浙江润浩城市建设设计有限公司 证书等级：市政行业（道路甲级；桥梁、给排水乙级）、风景园林甲级、建筑工程甲级 证书编号：A233028954 设计变更联系单	项目名称	开发区城西片综合配套设施工程——诸暨市五泄江沿岸骑行步道建设工程		项目编号	2023-WSJ-151	
	子项名称		设计专业	景观	联系单编号	01
	建设单位	诸暨市新城投资开发集团有限公司				
	设计变更原因	☒ 业主要求 ☐ 施工图审查要求 ☒ 工程实际需要 ☐ 其他				
	变更对其他工作的影响	☒ 对其他工作无影响 ☐ 已协商解决		日期

根据工程实际需要及业主要求，对本工程进行如下变更：
1. 对原有LD. A01-07及本工程内所涉及到的13mm水性EAU面层及2mmEAU面层进行调整，13mm水性EAU面层调整为13mmEPDM面层，2mmEAU面层调整为2mm厚MMA防滑涂料，调整后做法见LD. A-02（修）
2. 施工图LSD-02—④原150厚碎石垫层调整为100厚，取消40厚1:2.5水泥砂浆找平层取消；

工 程 号	2023-WSJ-151	图 别	景观
修改版次		图 号	LSD-06修

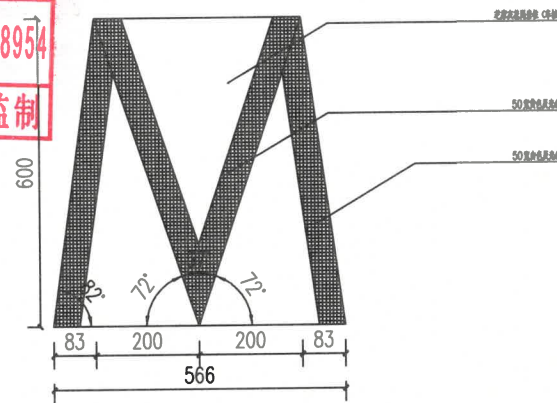
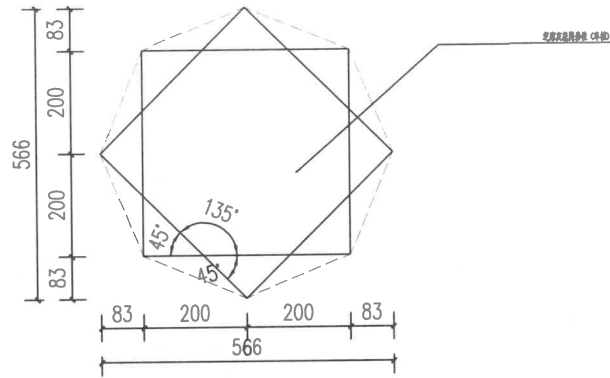
3. 施工图LDP-01、LD. B-01中花岗岩材料原5cm厚，统一改为3cm厚，做法、材质不变；
4. 取消图纸LSD-06—②桥下儿童活动设备一组，导览图1.8X1.5X0.2M尺寸改为2.5*2.5*0.3米，基础及做法由广告公司二次深化。调整后做法见LSD-06（修）
5. 施工图LSD-07设备进行调整：4台AI互动更改为1台，取消2#、3#、五泄江公园内AI互动，保留花海驿站中摆放；原3台AI体能锻炼取消；取消AI科普机器人1台；调整后做法见LSD-07（修），（AI设备由业主自行采购，不计入本工程）

大型尺寸: 2.5X2.5X0.3M

基础做法由广告公司二次深化。

工程号	2023-WSJ-151	图 别	结 构
修改版次		图 号	结施-02 (修)

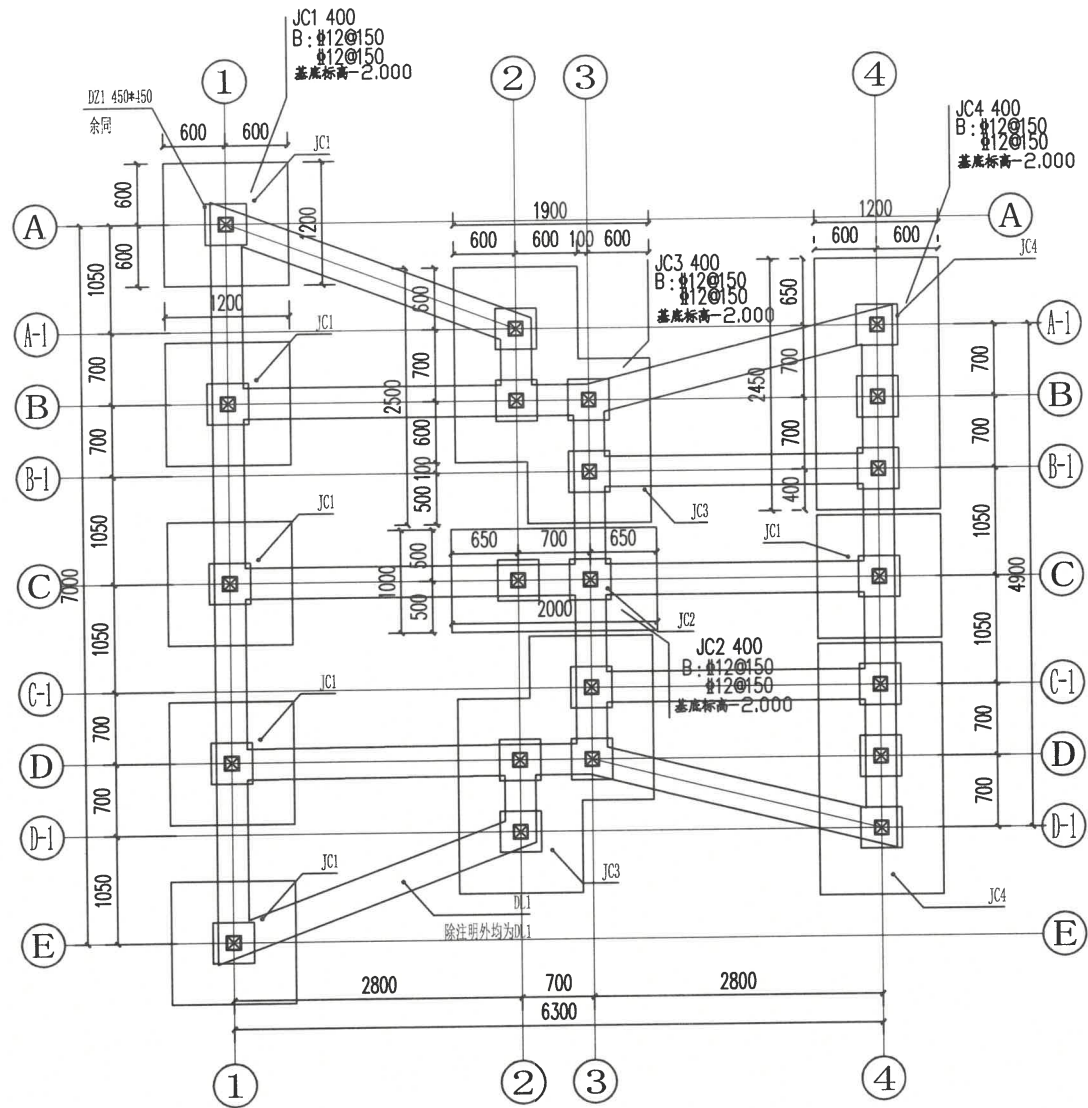
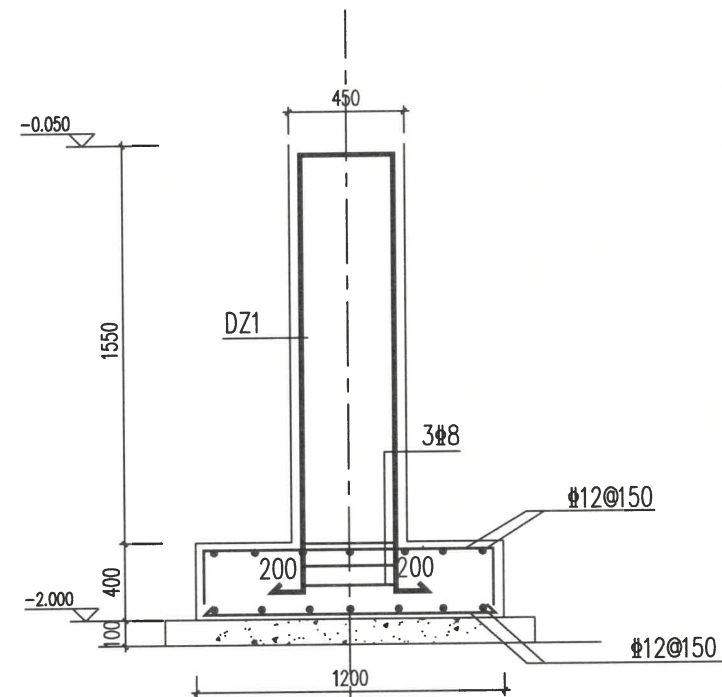
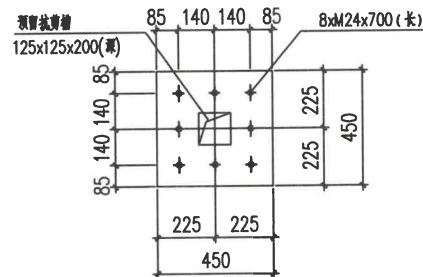
9. 原有结施02（2#、3#驿站基础平面图）增加混凝土柱，调整后详见结施-02（修）
10. 明确原图纸污水管、雨水管-PE缠绕管为B型SN8 HDPE缠绕结构壁管；
11. 火焰南天竹改为南天竹，规格、密度与原图纸一致；
12. 原24w洗墙灯改为18w；明确洗墙为灯铝合金灯体+钢化玻璃，色温3500K，光束角：10*45度，IP65，国产芯片，不含控制器；

2# 3# 站基础平面图 1:50
